VOLVO

VERKSTADS- MEDDELANDE

BETR.	SIGNALHORNS- KONTAKT	PRODUKT	P
	144	GRUPP	36
DATUM	Mars 1967	NR	4

Utbyte av fäste för körvisaromkopplare samt släpkontakt.

Bild 1

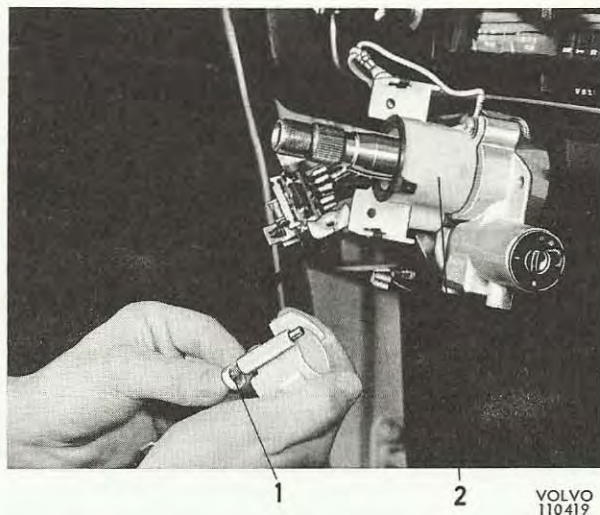
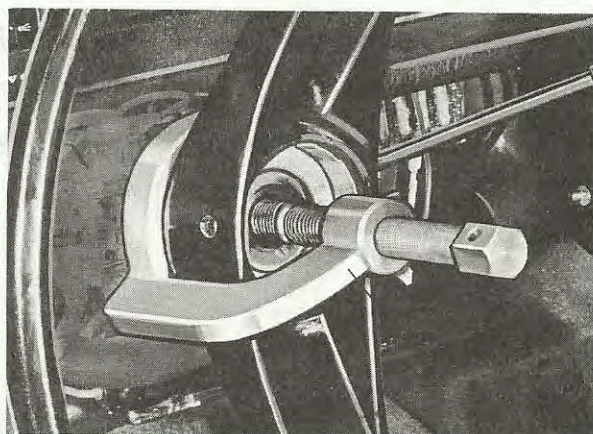
På en del vagnar, med lägre chassinummer än 1385 kan vissa störningar av signalens funktion förekomma. Detta fel avhjälpas genom att byta ut fästet för körvisaromkopplaren mot ett fäste där kontaktblecket försilvrats. Samtidigt bytes släpkontakten.

1. Släpkontakt
2. Fäste för körvisaromkopplare

Följande detaljer erfordras:

<u>Detaljnummer</u>	<u>Benämning</u>	<u>Antal</u>
675947	Fäste	1
675881	Släpkontakt	1
